## Compte rendu et Remarques de la réunion du 5 août 2020 en Mairie d'Harchéchamp

## Projet HEBMA (aménagement hydrauliques et environnementaux du bassin de la Meuse amont), Observations faites la famille GEORGE / JACQUOT, au 1 rue du MENIL, 88140 VRECUOT

Observations dans le cadre de l'enquête publique, sur le projet HEBMA -

Figure 97 : Surélévation de la ligne d'eau à l'amont de l'ouvrage - ZDSS Mouzon

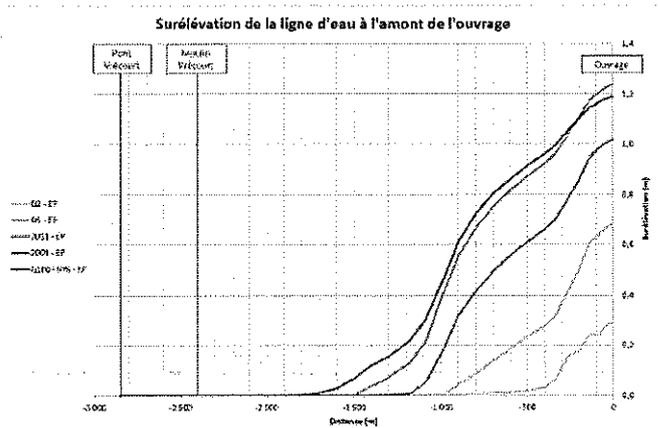
Par ailleurs, il est indiqué que la ZDSS de Soulaucourt n'a aucun effet à plus de 1800 m en amont de l'ouvrage, donc au niveau de la commune de Vrécourt.

Si c'est le cas, pourquoi la zone de protection localisée de Vrécourt est-elle désormais prévue, alors qu'a priori elle ne l'était pas au lancement du projet ? Indépendamment de la ZDSS, mieux protéger les habitations de Vrécourt des inondations ne peut être que positif. Il est indiqué un gain prévisible de **15 cm** environ sur la hauteur d'eau lors des crues.

**Cependant, il n'est pas indiqué à quels ouvrages précisément est du ce gain de 15 cm en période de crue (ZDSS de Soulaucourt ?, protection localisée ?, autres ouvrages en aval ?, ...)**

Point de jonction entre les eaux du « canal au moulin » et celles de la rivière. On voit sur ce cadastre de 1840, l'île, le petit canal de la tannerie, la tannerie, le seuil sur le cours principal du Mouzon

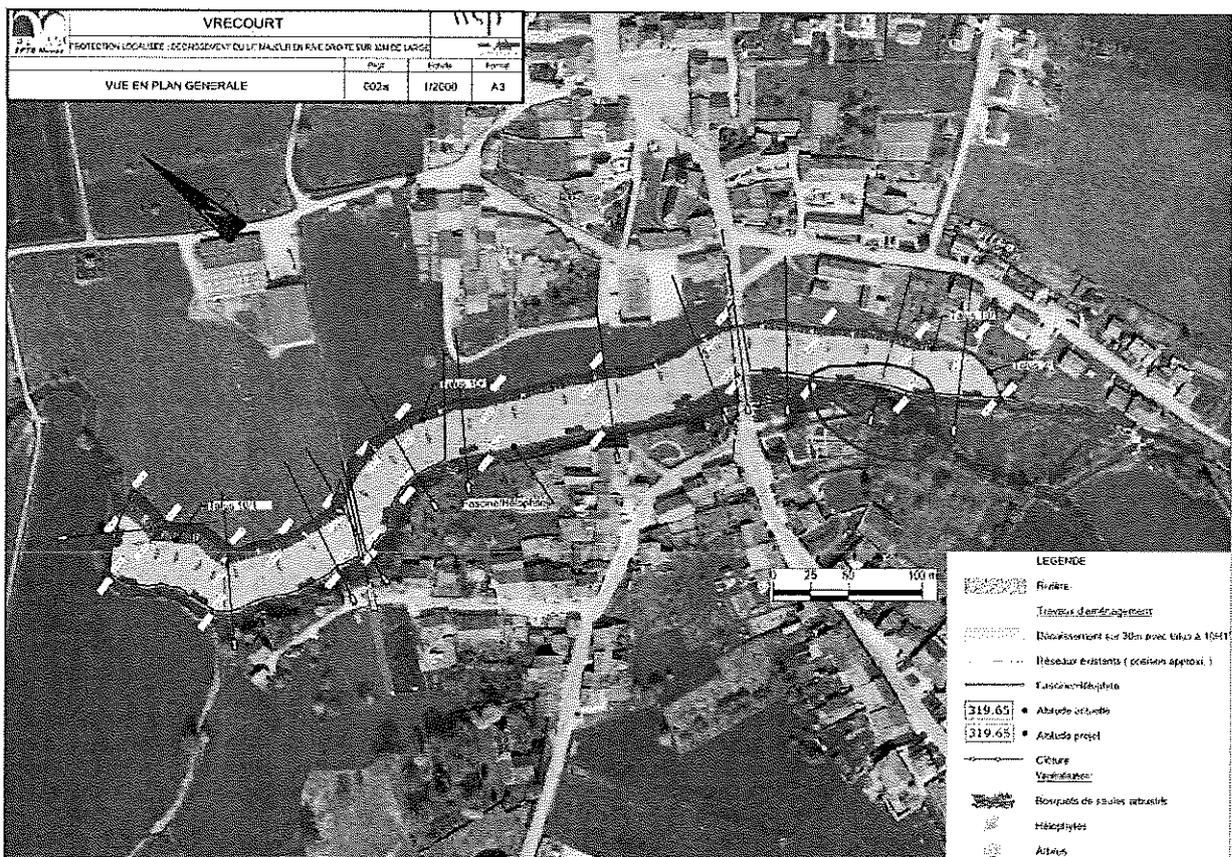
Sur ce plan de l'étude d'impact (G7-17), il manque le seuil, il n'est pas clairement indiqué que le cours naturel du Mouzon est celui marqué par la flèche rouge, le canal de la tannerie, ainsi que l'île ne sont pas indiqués.

**Quelle influence de ces inexactitudes sur la modélisation et le projet ?**

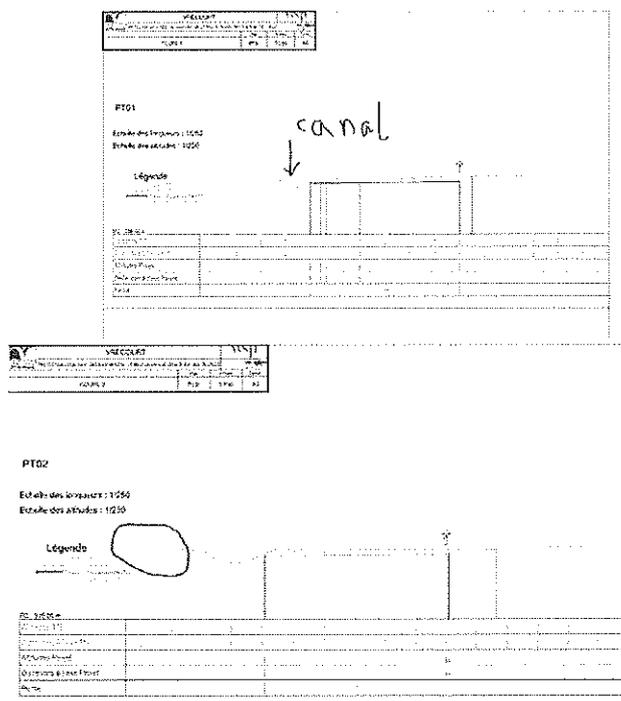
**En période de basses eaux (avril-octobre), le creusement de la zone de protection localisée de Vrécourt, ne va-t-il pas entraîner l'assèchement du canal de la tannerie, et même celui du cours naturel du Mouzon, en privilégiant le tracé du canal du moulin ?**

Dans le dossier, il est indiqué que le décaissement de 1 mètre restera au-dessus du niveau de l'étiage du Mouzon, et donc ne modifiera pas le niveau de basses eaux. Mais quelle est l'influence du reste du projet (ZDSS, suppressions de seuil, . .) ? **Qu'est-il prévu si cela entraîne quand même la baisse de l'étiage du Mouzon et donc la mise au sec du canal de la tannerie ?**

### 1.4.4.2. Aménagement des piles du pont

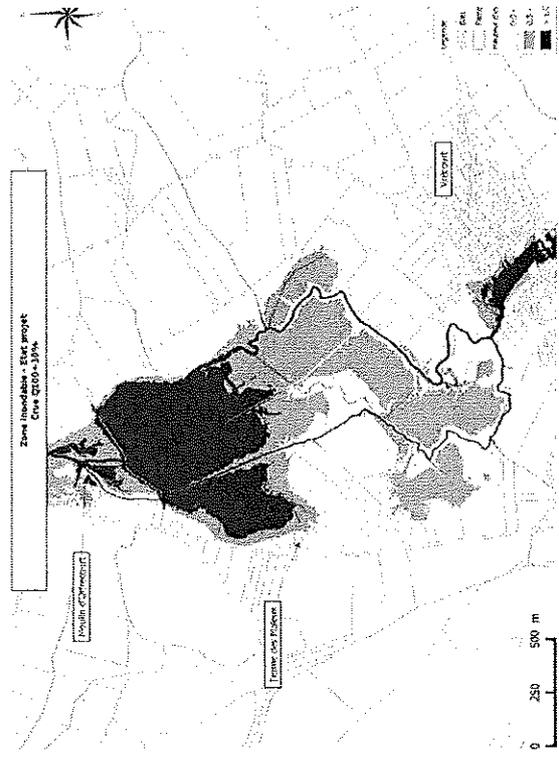
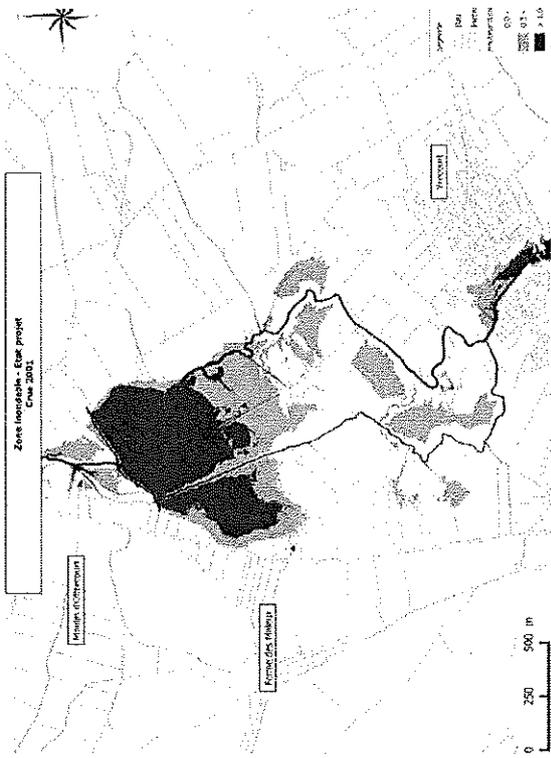
Ce n'est pas très clair. Il faut bien distinguer les parties en maçonnerie et les pieux en bois. Lors du décaissement, la maçonnerie sera en partie mise à nu. Puis rejointée avant remise de la terre végétale.

En ce qui concerne les pieux en bois, qui doivent rester immergés, il est dit que le niveau de la nappe est égal au niveau du Mouzon (mesures faites lors de la réfection récente du pont mais non fournies).

Le niveau du Mouzon n'étant pas modifié (par le projet de protections localisées) en période de basses eaux, le niveau de la nappe ne devrait pas changer. Et donc les pieux en bois ne seront pas moins immergés demain qu'aujourd'hui.

**Mais qu'en est-il de l'influence du reste du projet en période sèche ?**

Figure 16 : Localisation des canalisations sur le terrain : en orange conduite d'eaux usées, en bleu conduite d'eau potable

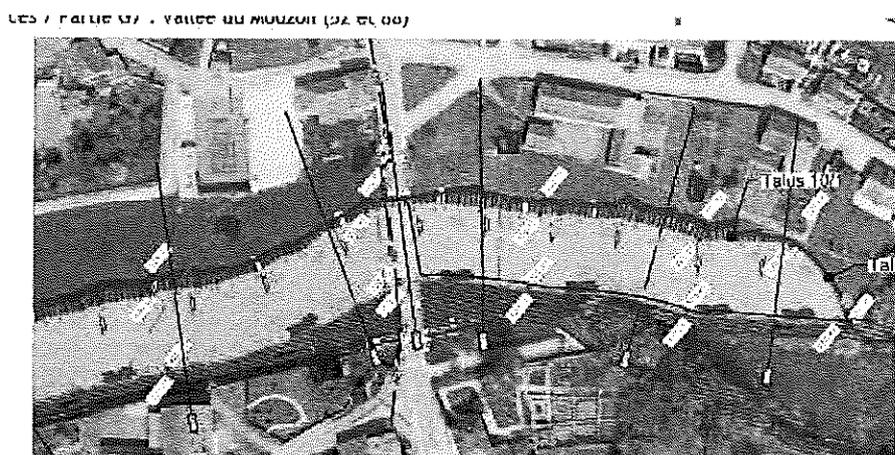
Le décaissement aura pour conséquence la destruction des 4 conduites (en rouge) qui amènent les eaux usées (lesquelles ?) directement au Mouzon. Le positionnement de ces conduites n'est pas connu et imprécis. En 2022, la commune de Vrécourt n'aura probablement pas encore construit sa station d'épuration et remis aux normes son réseau d'eaux usées. La tranche conditionnelle évoquée **n'a donc rien d'hypothétique** mais est quasi certaine.

Il est prévu la mise en œuvre de 4 conduites d'assainissement en béton, 60 cm plus bas environ que les conduites actuelles. Et donc le rejet de ces eaux usées directement dans le Mouzon sans **traitement préalable**. Difficilement acceptable pour des travaux de nos jours.

Pour le moins, la mise en place du projet HEBMA devrait prendre un compte le plan d'assainissement de la commune de Vrécourt, que ce soit pour le lieu d'implantation de la future station d'épuration, ou le rejet des eaux usées dans le Mouzon.

Par ailleurs la phase **transitoire** entre la destruction des 4 anciennes conduites et la réalisation des 4 nouvelles doit être prévue et détaillée.
